**Addendum / Addenda**

No./N <sup>o</sup> 1
-------------------------

Project Description / Description de projet  BOU - Réfection de l'enveloppe thermiques et remplacement des ouvertures vitrées, 75 de Mortagne Boucherville		
Solicitation No./ No de sollicitation  16-22004	Project No./N <sup>o</sup> de projet	W.O. No./N <sup>o</sup> d'ordre de travail
Project Engineer / Ingénieur de projet  Martin Legris		Date  9 mai 2016
<p><b>Notice:</b> This addendum shall form part of the tender documents and all conditions shall apply and be read in conjunction with the original plans and specifications.</p>		<p><b>Nota:</b> Cet addenda fait partie intégrale des dossiers d'appel d'offres; toutes les conditions énoncées doivent être lues et appliquées en conjonction avec les plans et les devis originaux.</p>

Travaux : Réfection de l'enveloppe thermique et remplacement des ouvertures vitrées sur le bâtiment du 75 Boul. De Mortagne Boucherville.

8 / A-601 **Détail joint de compartimentation uréthane giclé** 1:5 A1

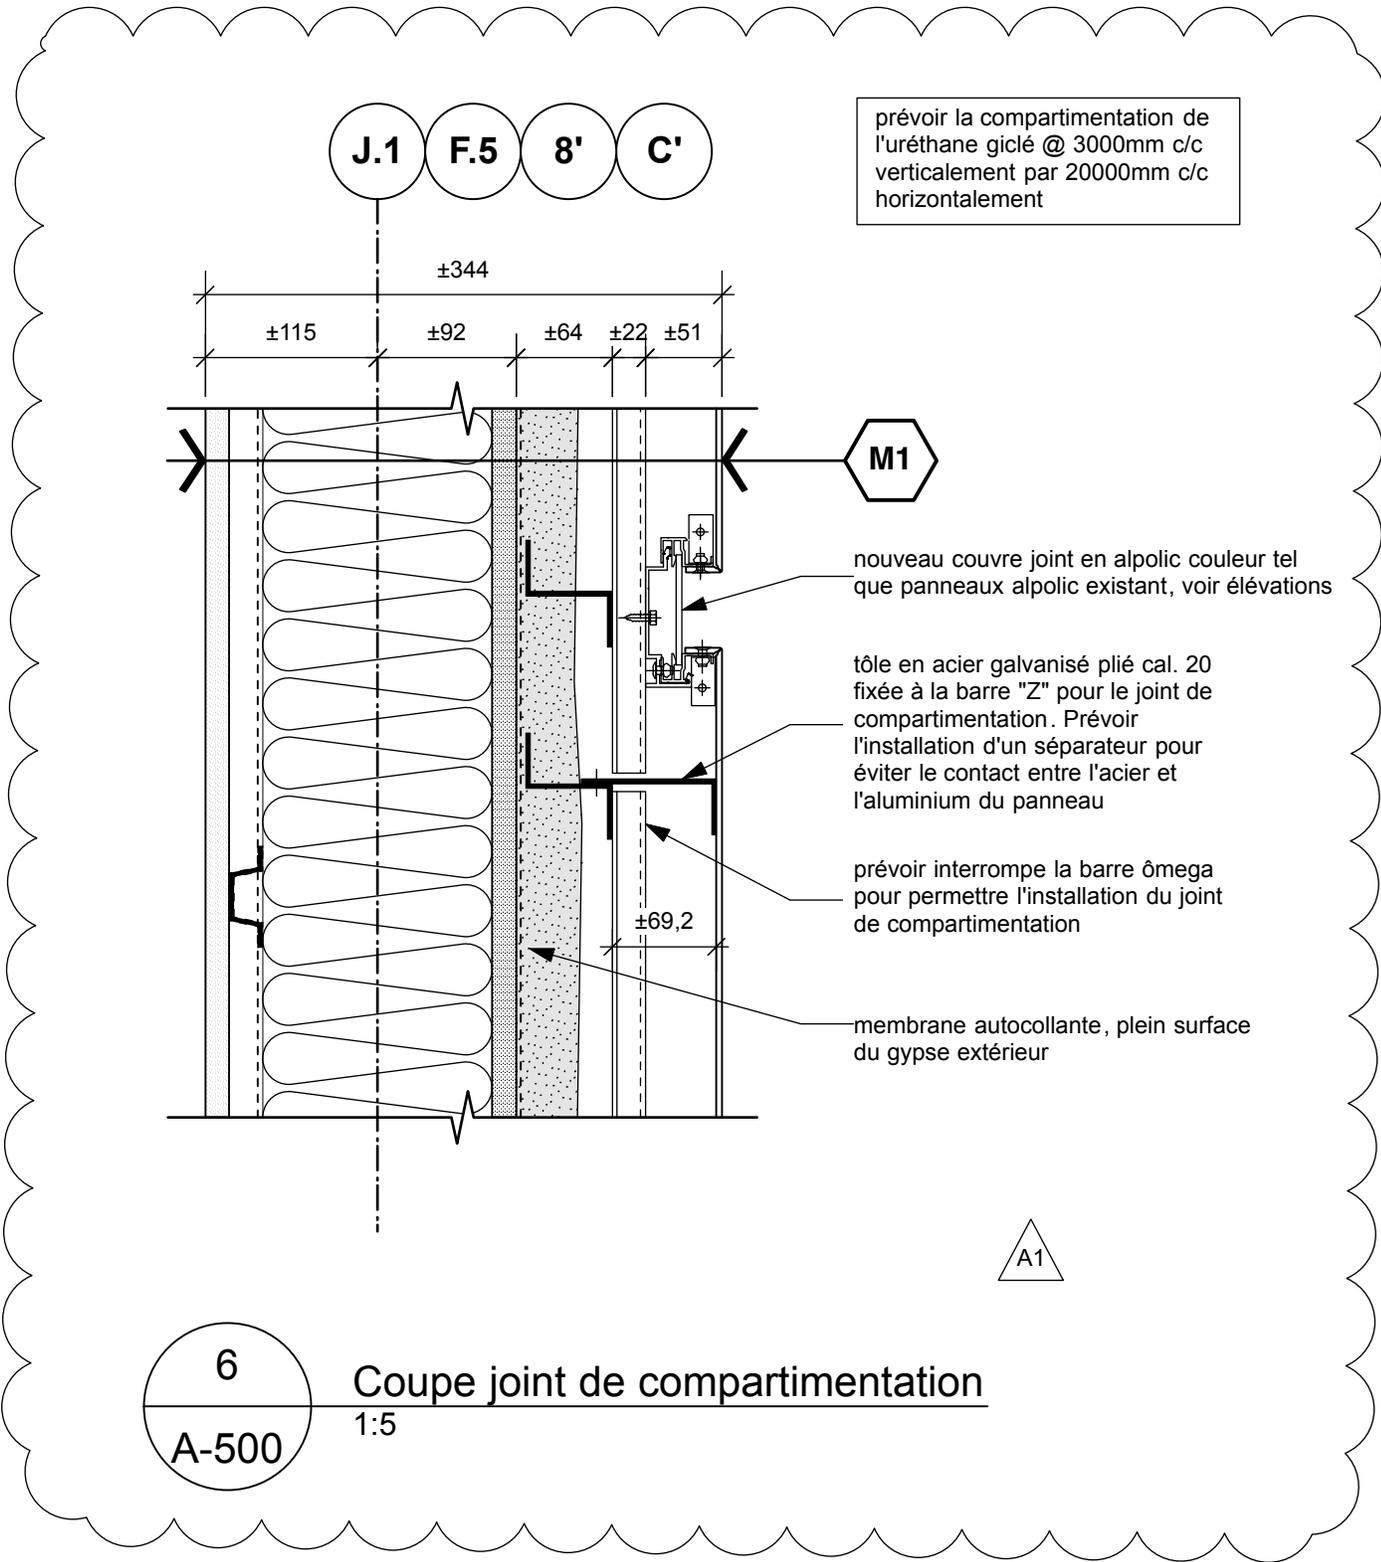
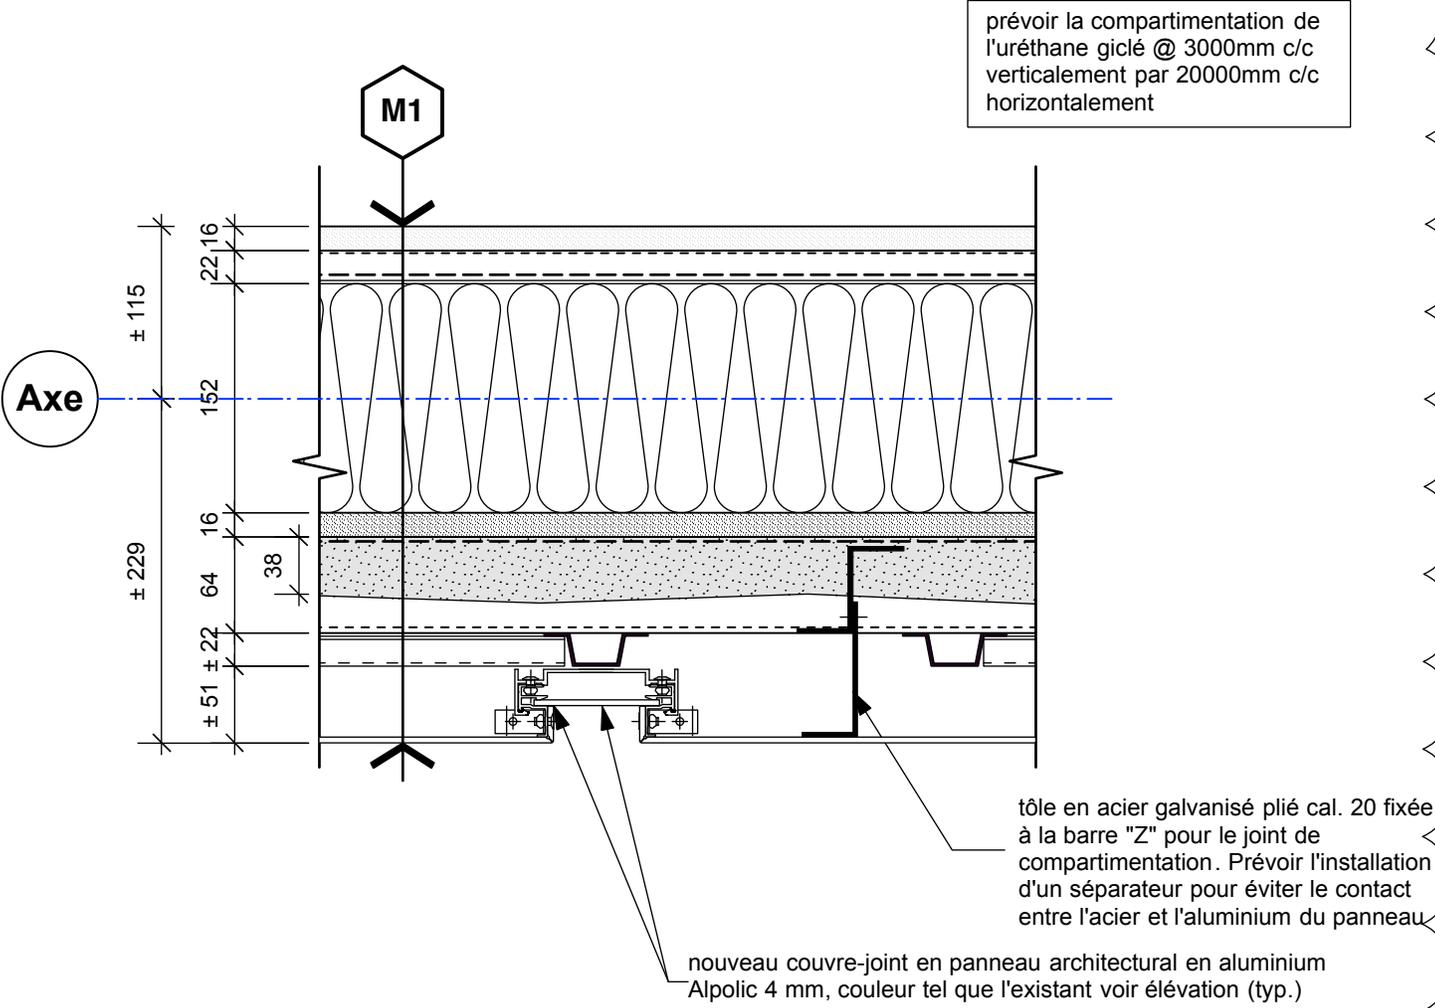
- 20- Travaux d'application de pulvérisation de l'uréthane. L'entrepreneur doit prévoir de la protection ext. pendant l'application de l'uréthane en chantier afin de protéger les voitures des usagers dans le stationnement.
